VALTION  
MAATALOUSKONEIDEN TUTKIMUSLAITOS

Koetusselostus 46

**FORDSON MAJOR-TRAKTORIAURA.**

2-siipinen 14".

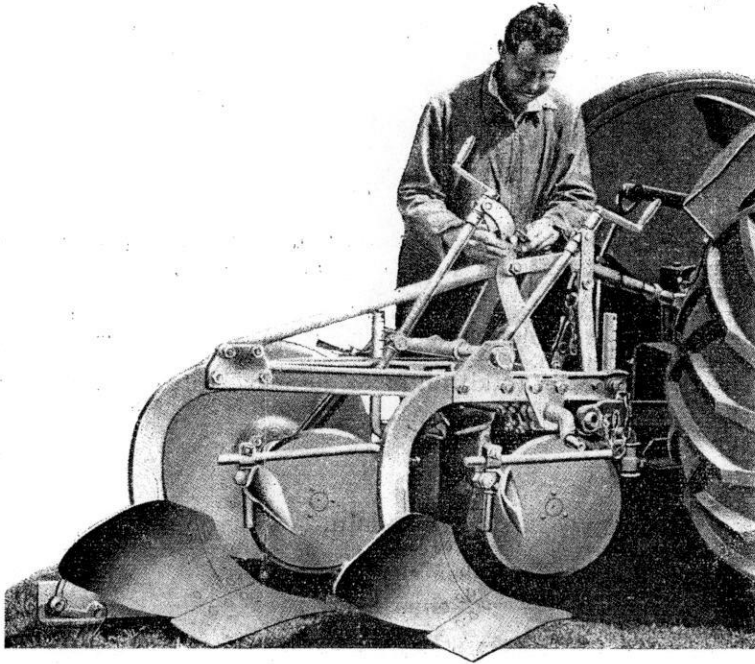
Aura toimii muuten hyvin, mutta vasen viilu jää nurmen kynnessä normaalisyyvyteen kynnettäessä helposti syrjälleen, johtuen siitä, että terien väliä ei voida asettaa tarpeeksi suureksi.<sup>2)</sup>

Koetuksen aikana irtosi auran toisen vantaan kärjestä siihen puristamalla kiinnitetty paksunnos. Näin valmistettua vannasta ei voitane kivisillä mailla pitää riittävän kestäväenä. Auran vetoakseli osoittautui hieman liian heikoksi kiveen ajettaessa, ellei traktori ole varustettu suojalaitteella.

<sup>2)</sup> Vika voidaan korjata yksinkertaisesti lohkaisemalla vasemman terän vantaasta nurkka pois.
